RENESAS TECHNICAL UPDATE

製品分類	MPU & MCU	発行番号	TN-RX*-A0231A/J	Rev.	第1版
題名	I ² C バスインタフェース (RIIC) に関する誤記訂正		情報分類	技術情報	
適用製品	RX210 グループ、RX220 グループ、RX62G グループ、RX62T グループ	対象ロット等	関連資料	RX210 グループ ユーザーズマニュアル ハードウェア編 Rev.1.50 (R01UH0037JJ0150) RX220 グループ ユーザーズマニュアル ハードウェア編 Rev.1.10 (R01UH0292JJ0110) RX62T グループ、RX62G グループ ユーザーズマニュアル ハードウェア編 Rev.2.00 (R01UH0034JJ0200)	
		全ロット

図 30.28 デバイス ID アドレス受信時の AASy、DID フラグセット / クリアタイミング

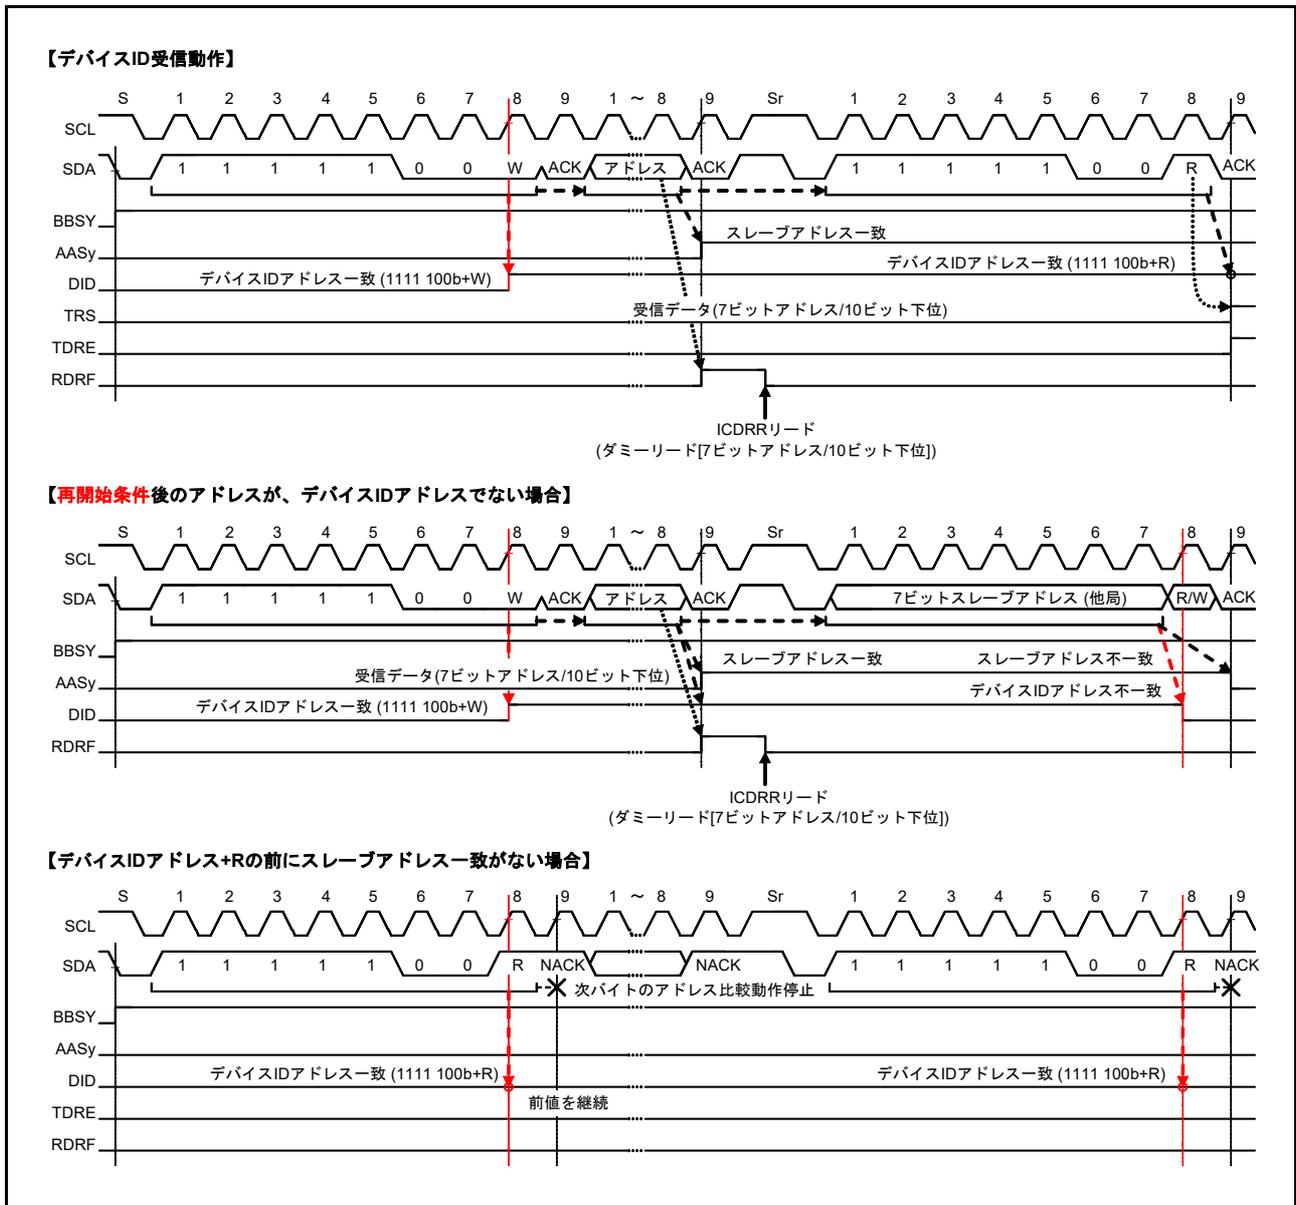
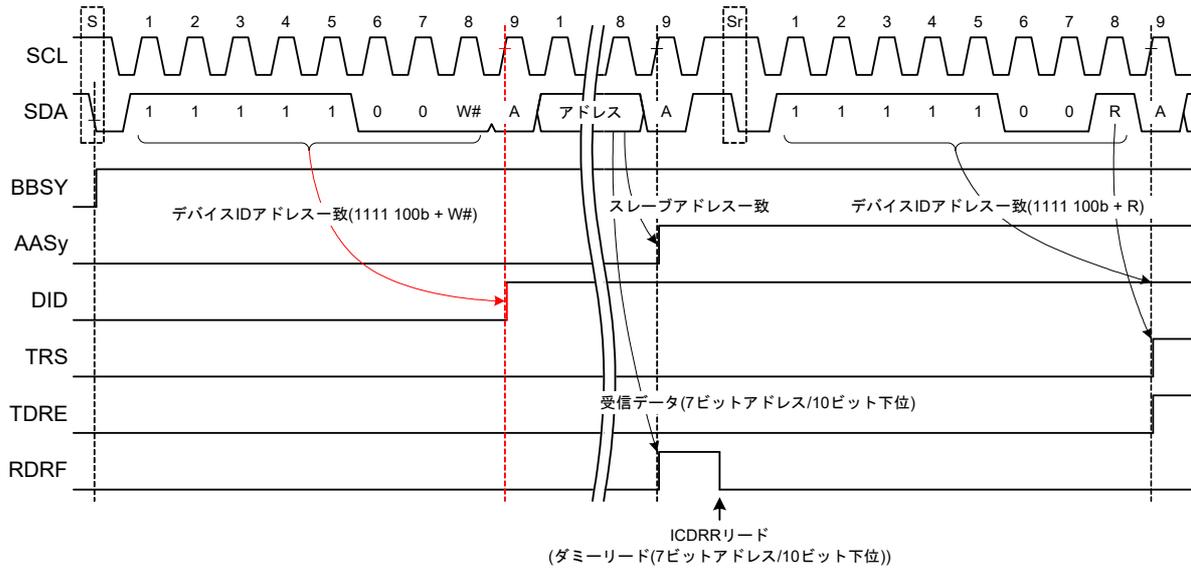
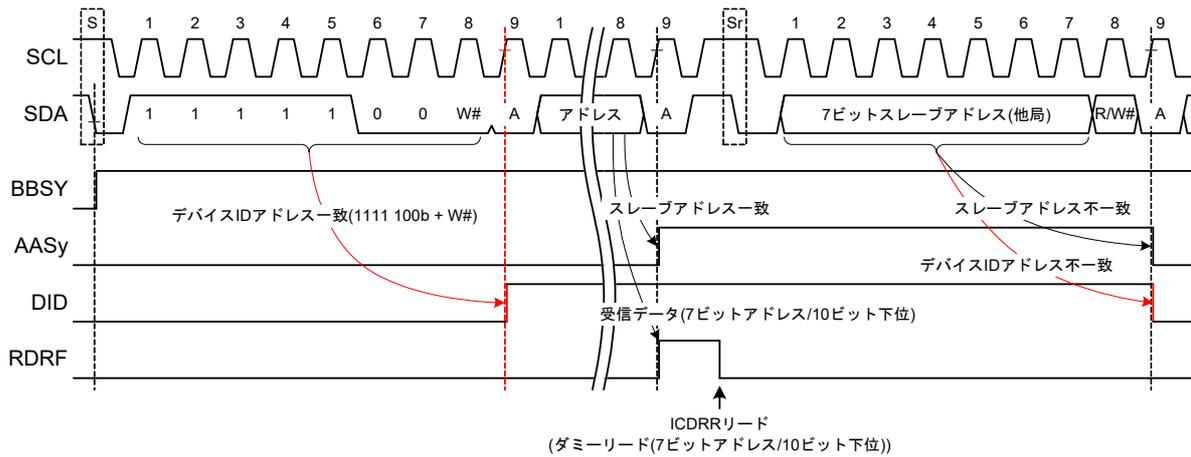
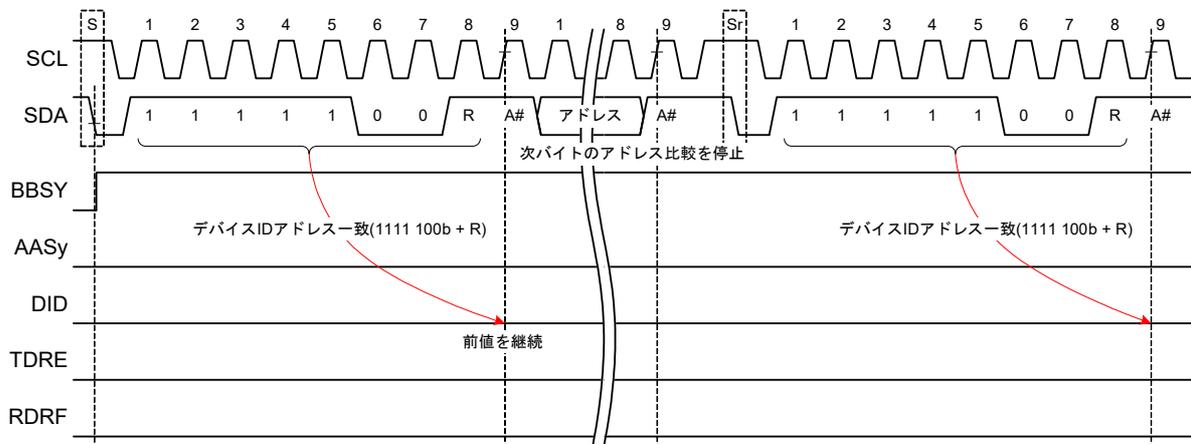
「30.7.3 デバイス ID アドレス検出機能」において、図 30.28 を以下のとおり訂正いたします。

【デバイスID受信動作】

【リスタートコンディション後のアドレスがデバイスIDアドレスでない場合】

【デバイスIDアドレス+Rの以前にスレーブアドレスが一致していない場合】

図 30.31 NACK 受信時の転送中断動作 (NACK=1 のとき)

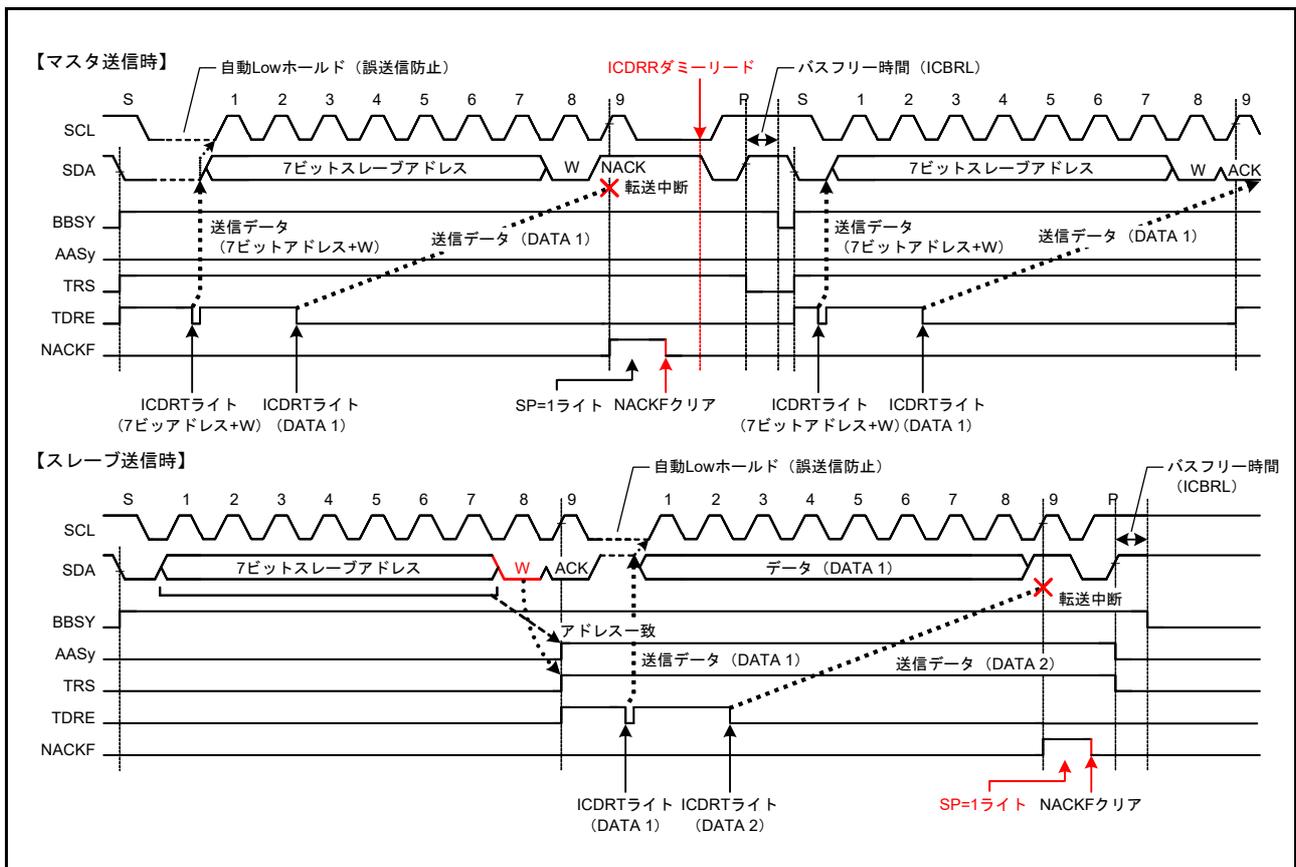
「30.8.2 NACK 受信転送中断機能」において、図 30.31 を以下のとおり訂正いたします。

図 30.40 SCL 追加出力機能 (CLO ビット)

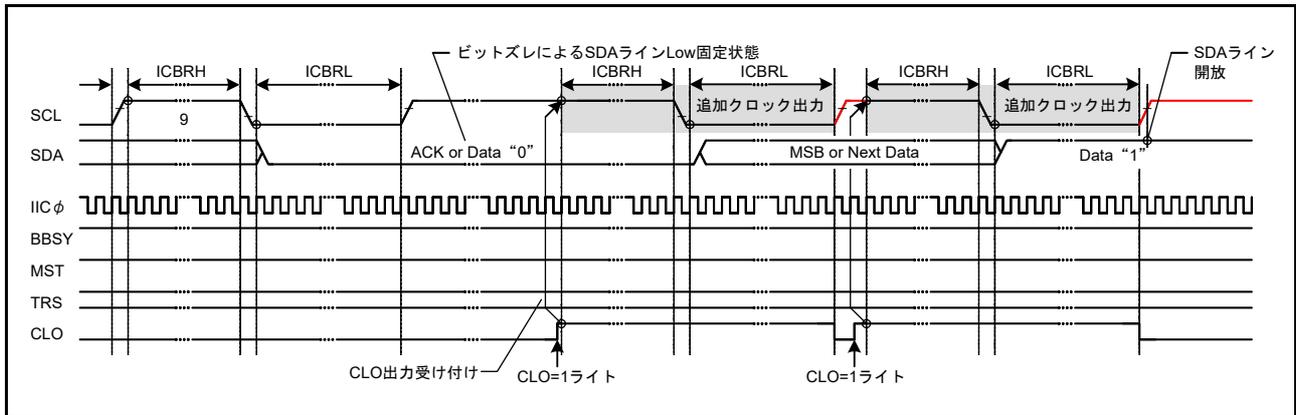
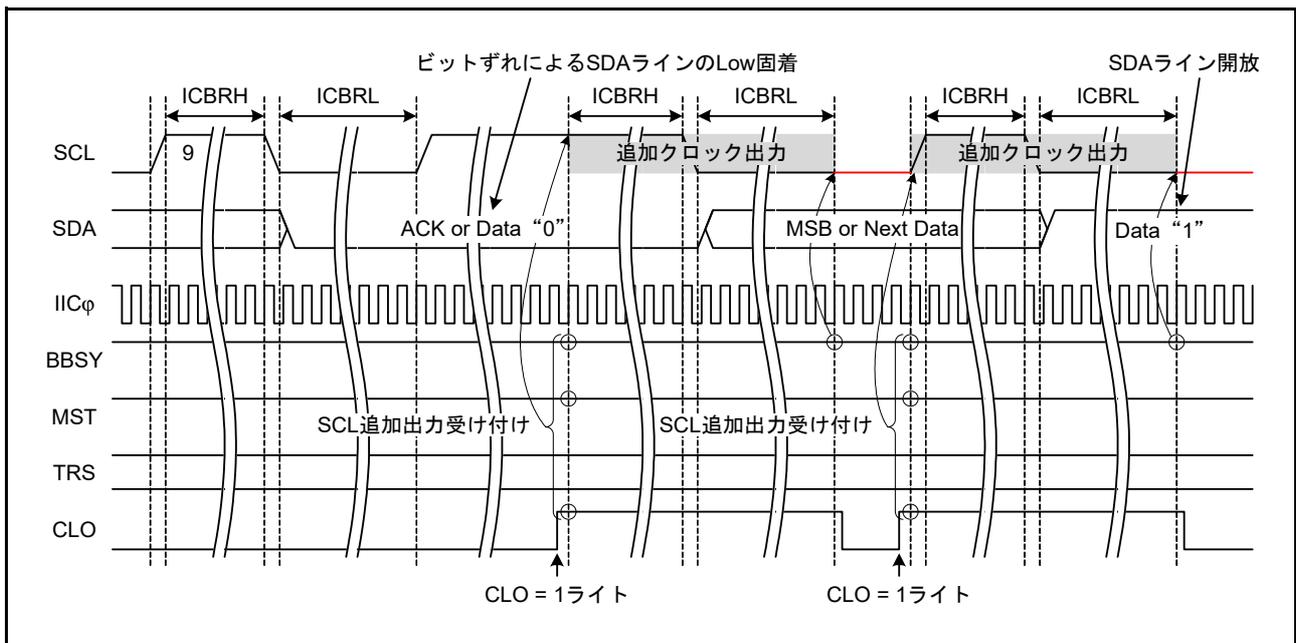
「30.11.2 SCL クロック追加出力機能」において、図 30.40 を以下のとおり訂正いたします。
